Ministero dell'Ambiente e della Sicurezza Energetica

Parere n. 726 dell'11 aprile 2023

<p>Progetto:</p>	<p><i>Verifica di assoggettabilità alla VIA</i></p> <p>Lavori di completamento del Centro intermodale di Pordenone: Allungamento dell'asta di manovra a m. 750. (Finanziamento: L.R. 28 dicembre 2017, n. 45, art. 6, commi dal 11 al 15)" "Lavori di potenziamento e miglioramento della dotazione infrastrutturale del Terminal intermodale: Realizzazione di un fascio di binari per la sosta dei carri ferroviari. (Finanziamento: L.R. 6 agosto 2019, n. 13, art. 6, commi dal 13 al 17)</p> <p>ID_VIP 9001</p>
-------------------------	--

Proponente:	Interporto - Centro Ingresso di Pordenone spa
--------------------	--

Fig. 12 Stralcio planimetria aree di intervento e occupazione temporanea (tav. 16.1, allungamento asta di manovra, opere civili)

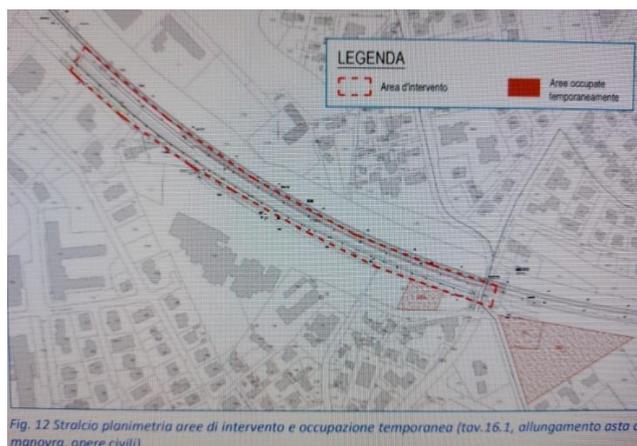
3. relativamente alla cantierizzazione, la quantificazione dei movimenti previsti su strada per il trasporto dei materiali e dei rifiuti e i possibili impatti sui recettori attraversati e sulla viabilità locale, previa individuazione delle cave e delle discariche ritenute più idonee;

Tali aree di cantiere saranno facilmente raggiungibili da Viale Treviso (SP.35) e Via Nuova di Corva (SR.251), poste ai due estremi del cantiere, che sono direttamente collegate con l'autostrada A 28 presente a circa 1 km di distanza. Lungo tale percorrenza il Proponente esclude disagi al traffico locale, in quanto è presente un'ampia sezione stradale (soprattutto di Viale Treviso), per la breve distanza cantiere-autostrada, e, in particolare, per l'esiguo movimento di mezzi pesanti. Il Proponente precisa che per l'allargamento del rilevato
